## **ADDENDA # 3**

LE BUT DE CETTE MODIFICATION EST DE PARTAGER DES RÉPONSES À DES QUESTIONS 1 À 17 POSÉES PAR DES SOUMISSIONNAIRES POTENTIELS. VEUILLEZ EN TENIR COMPTE DANS L'ÉLABORATION DE VOTRE SOUMISSION.

FORT MALDEN ADDITION

SANITARY CONNECTION

DRAWING NO:  
**CSK-1**

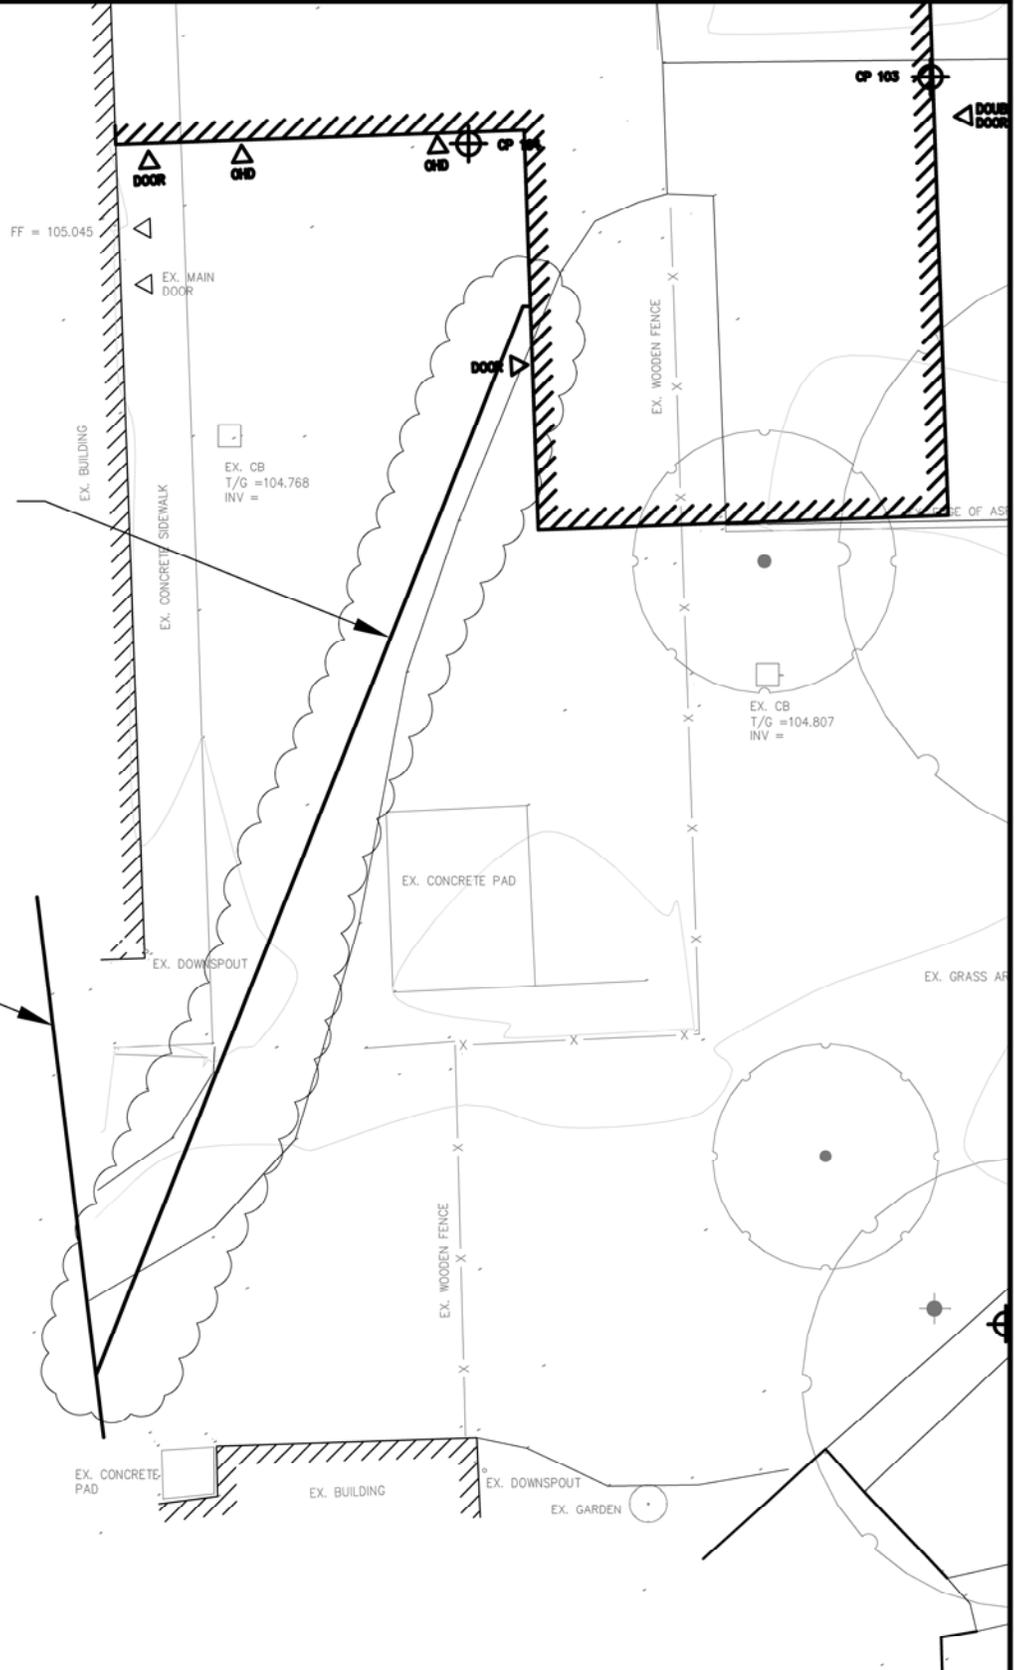
Quelle est la profondeur de la canalisation d'égout sanitaire? Sa profondeur n'est pas indiquée sur les dessins.

Voir le dessin "Fort-Malden CSK-1" annexé.

**NEW SANITARY LINE TO  
 'Y' INTO EXISTING. DESIGN  
 INVERTS TO BE PROVIDED  
 PRIOR TO CONSTRUCTION.  
 ASSUME DEPTH TO BE  
 1525MM TO 1830MM.  
 PROVIDE INSULATION FOR  
 50% OF PIPE FROM NEW  
 ADDITION**
